Annexe 1 – délibération n°2022-000 du 7 juillet 2022

Approbation du PLUi

Prise en compte des réserves, des recommandations et des remarques

Des personnes publiques associées

• Bambecque

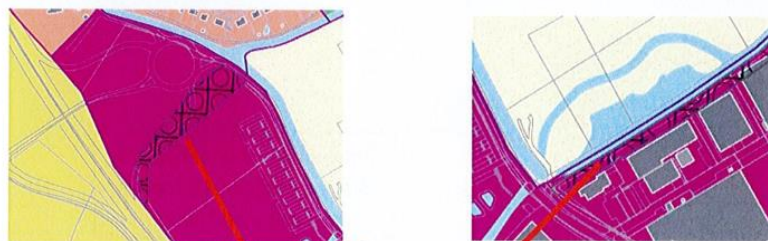
Exploitation de Monsieur Beaucamp Clément, exploitation d'élevage laitier.
Cette zone AUH 2 a été ajoutée entre les deux arrêts projet. Nous nous interrogeons sur l'ouverture d'une telle zone, qui impactera une exploitation d'élevage. Nous en demandons le retrait.

L'OAP prend en compte l'exploitation agricole dans le sens où une surface non bâtie accueillant un espace vert non artificialisé est prévue pour respecter le périmètre de réciprocité.

• Bierne

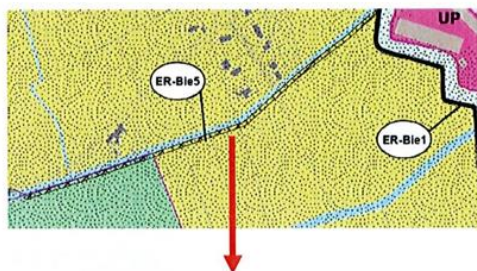
Espaces boisés inexistants. A retirer

*Erreur matérielle pour l'EBC à proximité du Giratoire.
Celui situé le long des bâtiments sera conservé
(aménagement paysager existant)*

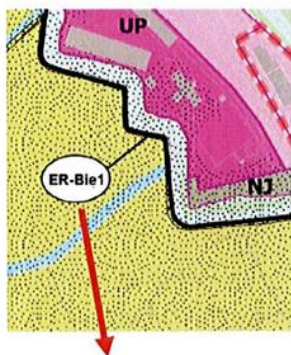
Emplacement réservé (ER Bie5) à retirer. Parcelles agricoles cultivées

Cet emplacement réservé sera conservé

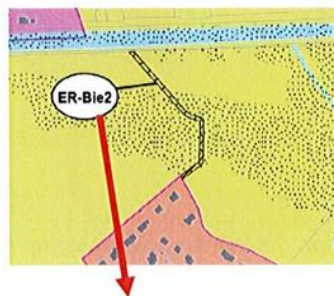
Emplacement réservé (ER Bie 1 à retirer. Parcelles agricoles cultivées)

Emplacement réservé (ER Bie 2 à retirer. Parcelles agricoles cultivées)

Emplacement réservé (ER
Bie 4 à retirer. Parcelles
agricoles cultivées)

Ces emplacements réservés seront conservés

Ces emplacements réservés seront supprimés

• Crochte:

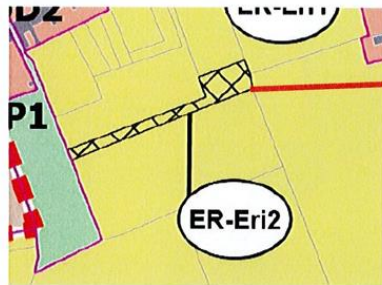
Parcelles agricoles classées en NPT en majeure partie cultivées. A classer en zone Agricole « A »

Présence d'une exploitation agricole. A identifier

Il s'agit d'une erreur matérielle. Le siège agricole sera reclassé en zone A. Le zonage NPT n'empêche pas une valorisation agricole. Il reconnaît la qualité paysagère de la pâture.

• Eringhem:

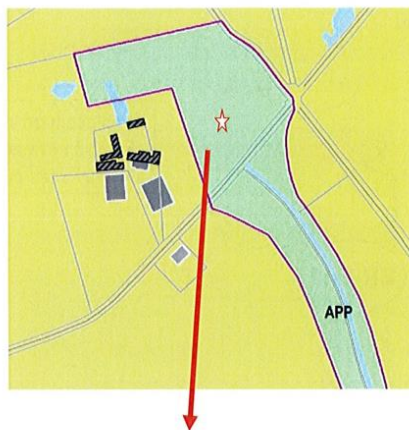
Emplacement réservé (ER Eri 2 à retirer. Parcelles agricoles cultivées)

Cet emplacement sera conservé.

Esquelbecq

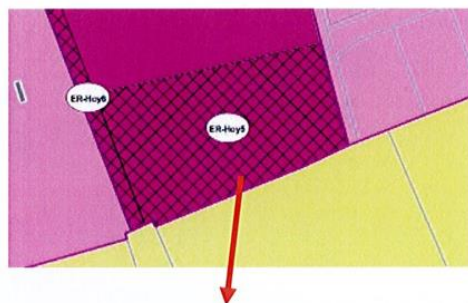
Secteur APP à diminuer pour développement de l'exploitation agricole. Espace cultivé

Le PLU communal en vigueur identifie ici une zone de protection paysagère, conservée dans le cadre de l'élaboration du PLUi.

En 2018, à la demande de l'exploitant, la zone APP a fait l'objet d'une adaptation du PLU communal de cette zone de protection paysagère (à l'époque, zone NPP) en vue d'y implanter un nouveau bâtiment. Le projet n'a pas été réalisé.

• Hoymille:

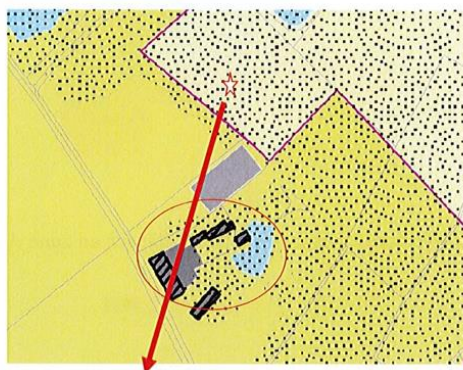
Emplacement réservé (ER Hoy 5) à retirer, parcelles agricoles cultivées

Cet emplacement sera conservé.

• Killem:

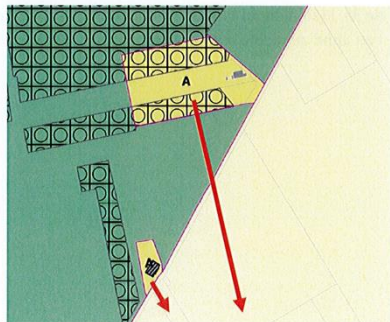
Exploitation agricole de M. Dewitte Rémy. Demande le reclassement en zone Agricole « A » de la parcelle pour constructions agricoles

Il est proposé de modifier le plan de zonage

Lederzeele

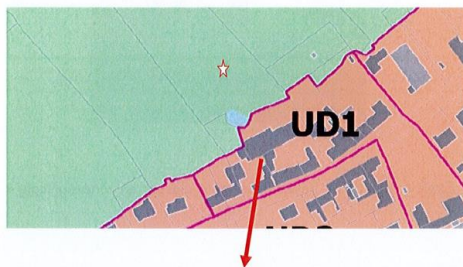
Prairies exploitées classées en NPT. A classer en zone Agricole « A »

Exploitation de M. Hemelsdael Philippe. Parcelles classées en NPT, à classer en zone Agricole « A » pour projet construction

La zone NPT de la rue de Watten correspond à un ensemble de pâtures classées en ZNIEFF de type 1, au sein d'un ensemble urbanisé, d'où leur protection en zone NPT. Leur usage agricole n'est pas remis en cause par ce classement.

Nieurlet

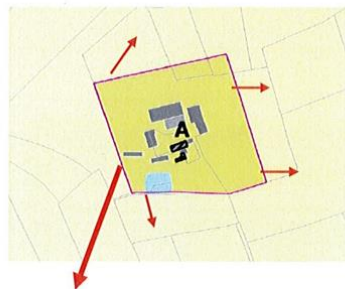
Exploitation de M. Veyer Thierry. A classer en zone Agricole « A »

Il est proposé de reclasser le corps d'exploitation en zone A.

• Pitgam:

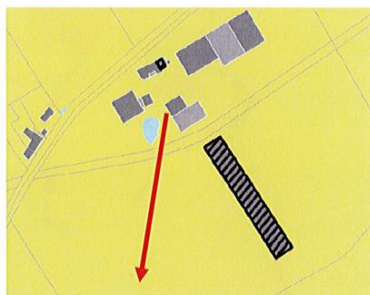
Exploitation de M. Vanhaecke Marc. Demande extension de la zone agricole
« A »

Il est proposé de modifier le zonage.

• Rexpoede:

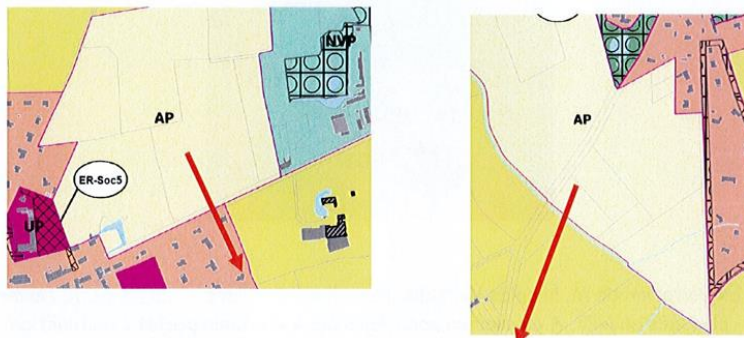
Exploitation de M. Vantorre Eric. Présence également sur le site d'une
Entreprise de Travaux Agricoles (ETA). Prévoir un zonage spécifique pour la
construction d'un bâtiment pour le remisage du matériel de l'ETA.

*Le pétitionnaire devra venir exprimer son besoin à l'enquête
publique. Nous ne connaissons pas le secteur qu'il faut
considérer*

• Uxem:

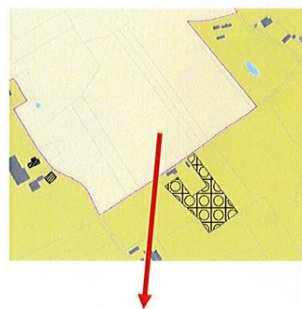
Le Projet d'extension du camping semble démesuré. Nous demandons une nouvelle étude du projet.

Ce projet a fait l'objet d'un permis d'aménager le 8 février 2020.

• Volckerinckove:

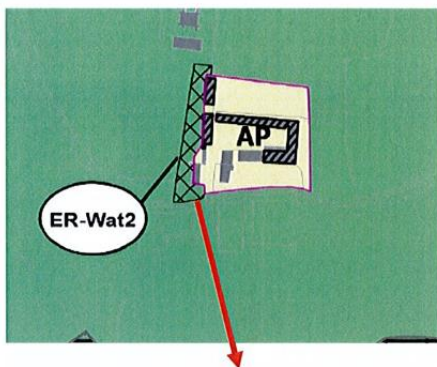
Parcelles agricoles cultivées. A classer en zone Agricole « A »

Le zonage AP n'empêche aucunement la culture des terres.

• Watten:

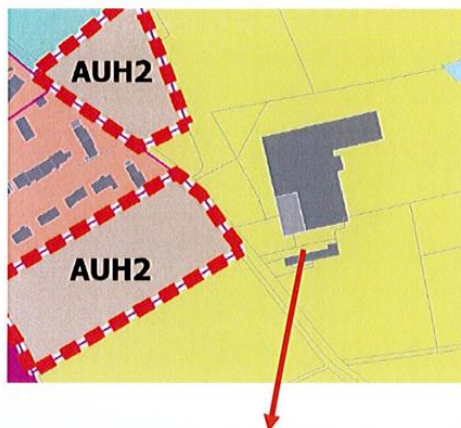
Emplacement réservé (ER Wat 2) à retirer. Chemin d'accès à l'exploitation de M. Leroy Guy-Noel (agriculteur)

Cet emplacement réservé sera supprimé

• West Cappel:

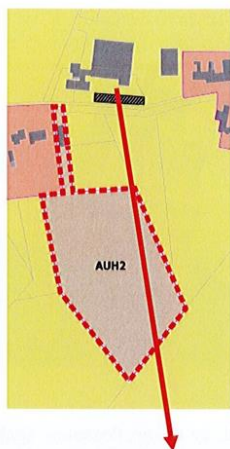
Exploitation SCEA du castel. Présence de bâtiments pommes de terre proches des zones AUH2. Des conflits de voisinage risquent de voir le jour, causés par les ventilateurs, les allées et venues d'engins agricoles et l'enlèvement des pommes de terres (semi remorques) de jour comme de nuit. Nous demandons que l'OAP prenne en compte la présence de l'exploitation et cherche des solutions pour éloigner le plus possible les constructions.

La zone a été réduite dans sa partie nord pour tenir compte de l'exploitation existante. La propriétaire est venue lors de la concertation pour exprimer sa volonté d'urbaniser la parcelle.

• Wulverdinghe:

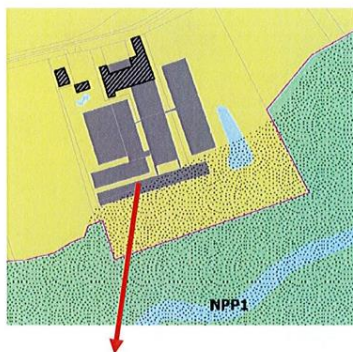
Exploitation du Gaec Bouret, Installation Classée pour la Protection de l'Environnement. Une zone AUH2 est prévue en vis-à-vis de l'exploitation. Il s'agit semble t-il des prairies de l'exploitation agricole. Nous nous interrogeons sur l'ouverture d'une telle zone, qui impactera une exploitation d'élevage. Quant à sa forme, celle-ci ne semble pas correspondre aux lois actuelles, densification urbaine en cœur de bourg... et de surcroit entame la plaine agricole. De plus au regard de l'arrêté ZNT, notre Etablissement s'inquiète de l'impact important que celui-ci aura sur les parcelles agricoles riveraines.

La zone a été réduite dans sa partie nord pour tenir compte de l'exploitation existante. La propriétaire est venue lors de la concertation pour exprimer sa volonté d'urbaniser la parcelle.

• Wylder:

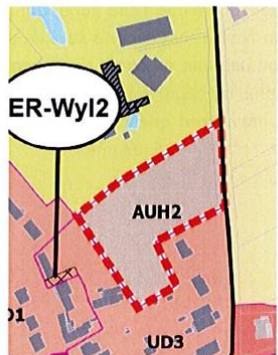
Exploitation de l'EARL de l'Yser. Présence également sur le site d'une Entreprise de Travaux Agricoles (ETA). Prévoir un zonage spécifique pour la construction d'un bâtiment pour le remisage du matériel de l'ETA.

Le pétitionnaire devra venir exprimer son besoin à l'enquête publique. Nous ne connaissons pas le secteur qu'il faut considérer
